Valutazione di Impatto Ambientale  
Impianto Geotermico  
“Val di Paglia”

Risposte alle Osservazioni  
pervenute a Febbraio - Aprile 2021

**SORGENIA LE CASCINELLE Srl**

**Figura 2: Valori di radioattività media caratteristica di diversi complessi formazionali. Fonte: Tesi di laurea specialistica di Claudia Palermo "Utilità del Well - logging per la caratterizzazione petrofisica delle formazioni dell'area geotermica di Travale" – Università di Pisa, 2007.**

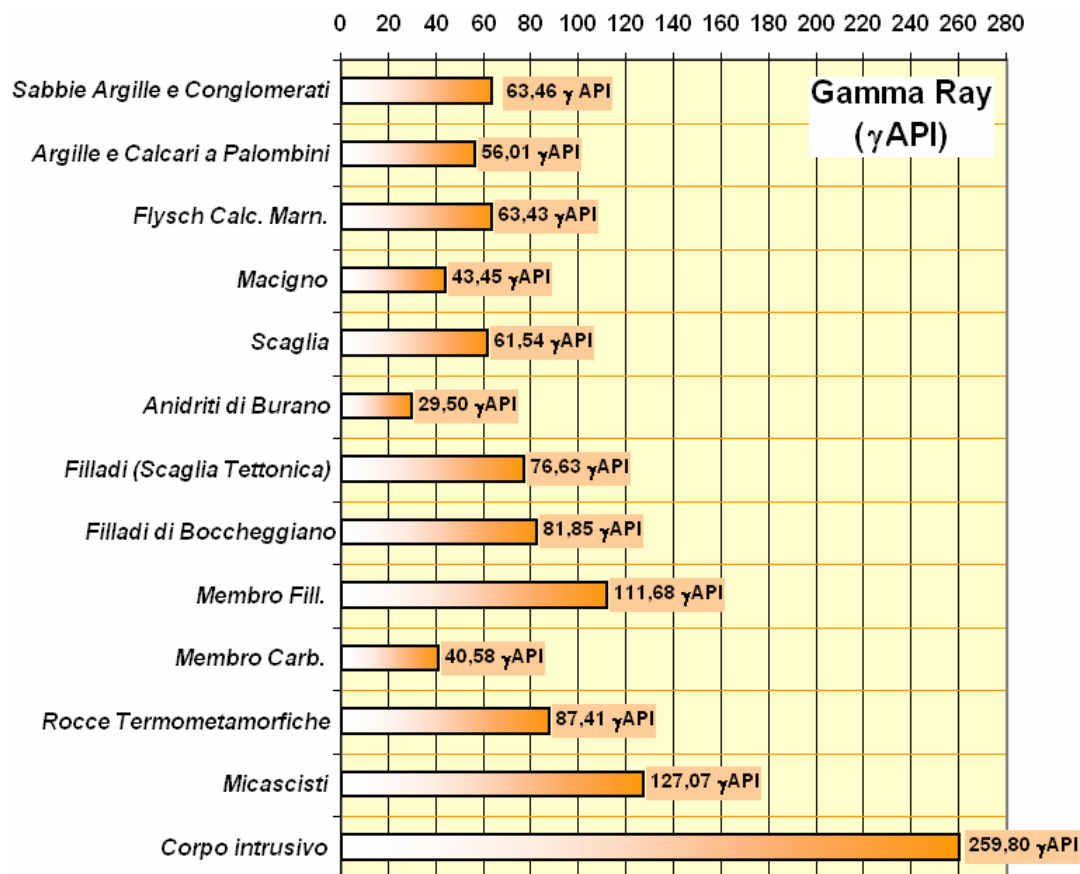
In data 27 Agosto 2020 è entrato in vigore il D.Lgs. 31/07/2020 n. 101 che inserisce gli impianti di produzione di elettricità da fonte geotermica fra le attività in grado di produrre rifiuti denominati TENORM (Technological Enhanced Naturally Occurring Radioactive Materials), cioè materiali radioattivi di origine naturale ma concentrati tecnologicamente. Questa produzione ha luogo durante le operazioni di trivellazione dei pozzi e nelle prove di produzione, oltre che durante gli interventi di manutenzione a causa dell'accumulo nei filtri e nelle incrostazioni; trattandosi di diverse tonnellate di materiale per ogni MWe di potenza dell'impianto ed in assenza di un deposito nazionale di smaltimento di tali rifiuti, si ritiene indispensabile che il Proponente assicuri il rispetto di quanto previsto dalla nuova normativa e dichiari le modalità di smaltimento che adotterà.

Ci preme innanzi tutto ricordare che il problema della radioattività naturale nelle perforazioni e negli impianti geotermici è strettamente connesso con le caratteristiche geologiche dei terreni attraversati e che nella maggioranza dei casi non dà luogo a criticità. Si veda a tal proposito quanto riportato nella pubblicazione del progetto Geoenvi che presenta una trattazione ampia al riguardo basata sulle esperienze Francesi <https://www.geoenvi.eu/publications/report-on-environmental-concerns-overall-state-of-the-art-on-deep-geothermal-environmental-data/>. Nella suddetta pubblicazione si afferma: “*For Geothermal Projects, there are two types of sources for radioactivity. Some type of rocks can be slightly radioactive, like granite for example, so cuttings from well drilling can be a source of radioactive elements, but the level is generally negligible. The other major source of radioactivity is scales.*”

Si precisa inoltre che in passato sono state eseguite numerose misure di radioattività con Log Gamma-Ray spettroscopici in vari pozzi delle aree geotermiche italiane. Tali logs hanno permesso di identificare le relative concentrazioni dei radionuclidi più diffusi (Uranio 238, Torio 232 e Potassio 40) e la relativa radioattività totale espressa in unità  $\gamma$ API (1  $\gamma$ API è orientativamente 2,2 Becquerel per kg).

I rilievi Gamma-Ray eseguiti confermano che le rocce maggiormente radioattive sono i Graniti per i più elevati contenuti di elementi radioattivi in essi presenti, con un valore di radioattività totale di oltre 250  $\gamma$ API. Viceversa, le rocce carbonatiche (che costituiscono il serbatoio geotermico target dell'impianto Val di Paglia) presentano valori minimi di radioattività totale (attorno a 30-40  $\gamma$ API). Si ricorda che la successione stratigrafica per i pozzi del progetto geotermico Val di Paglia prevede sedimenti Neogenici per i primi 1000 m, formazioni in facies di Flysch fino a 1400 m e le formazioni della Serie Toscana (rocce carbonatiche) fino a 1900 m. Sono escluse pertanto le formazioni metamorfiche e i corpi intrusivi granitici che presentano i più alti valori di radioattività naturale.

Ad ulteriore dettaglio dei valori di radioattività naturale delle formazioni presenti anche nell'area geotermica del Monte Amiata, si riporta nella seguente Figura 2 un grafico estratto dalla tesi di laurea "Utilità del Well - logging per la caratterizzazione petrofisica delle formazioni dell'area geotermica di Travale" del 2007 con relatore Adolfo Fiordelisi, all'epoca responsabile delle attività di esplorazione geotermica di Enel Green Power (<https://etd.adm.unipi.it/t/etd-04112007-132730/>). Si evidenzia la sensibile differenza tra il contenuto radioattivo in corpi granitici intrusivi (maggiori di 250  $\gamma$ API) e le formazioni della Serie Toscana dal Macigno alle Anidridi di Burano (30 – 40  $\gamma$ API).

Da quanto sopra espresso, si evince che non ci sono motivi e dati per ritenere che i residui solidi della perforazione (cuttings) del progetto Val di Paglia possano superare i "livelli di esenzione delle concentrazioni di attività di cui all'allegato II" del D.Lgs 101/2020 sui TENORM.
